Gemeinde Vierkirchen
Landkreis Dachau

Vorhabenbezogener Bebauungsplan
„Solarpark Jedenhofen“

Erneute öffentliche Auslegung nach § 3 Abs. 2 BauGB

Umweltbezogene Informationen

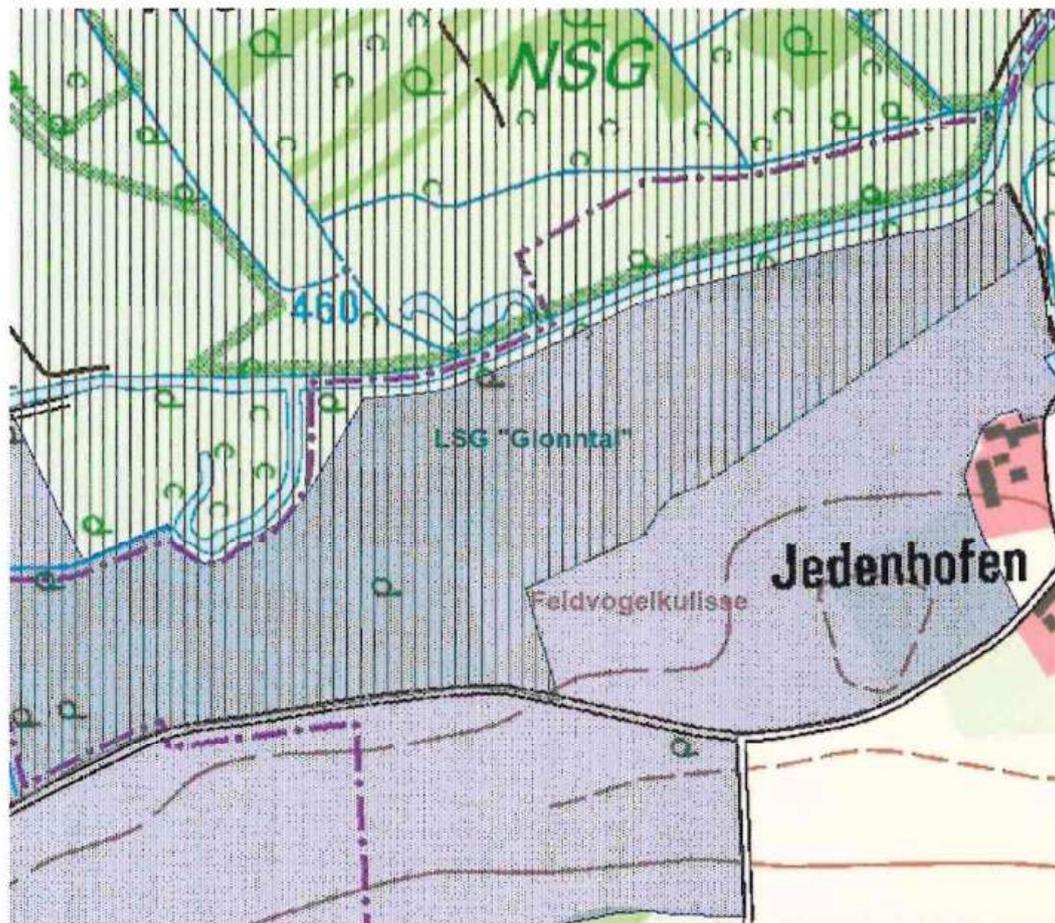
Hierbei wurden auch Kernzonen festgelegt, denen aus Gründen des Artenschutzes eine besondere Bedeutung zukommt. Es handelt sich um Bereiche, in denen es in früheren Jahren noch Vorkommen des Großen Brachvogels gab, der hier immer noch zumindest im Durchzug zu beobachten ist und die aktuell wichtige Lebensräume für Feldvögel wie Feldlerche und Kiebitz sind:

„Darüber hinaus werden innerhalb des Landschaftsschutzgebietes vier Kernzonen ausgewiesen und besonders geschützt, denen für den Erhalt und die Entwicklung niedermoortypischer und für den Bestand seltener oder gefährdeter Arten wichtige Lebensräume (wie Niedermoorresten, Feuchtwiesen, Streuwiesen, nährstoffarmen Grünlandstandorten, Feuchtmulden, Röhrichten und Kleingewässern) **sowie für wiesenbrütende Vogelarten während der Brut- und Aufzuchtzeit besondere Bedeutung zukommt.**“ (§ 1 Abs. 2 Satz 3 LSG-VO).
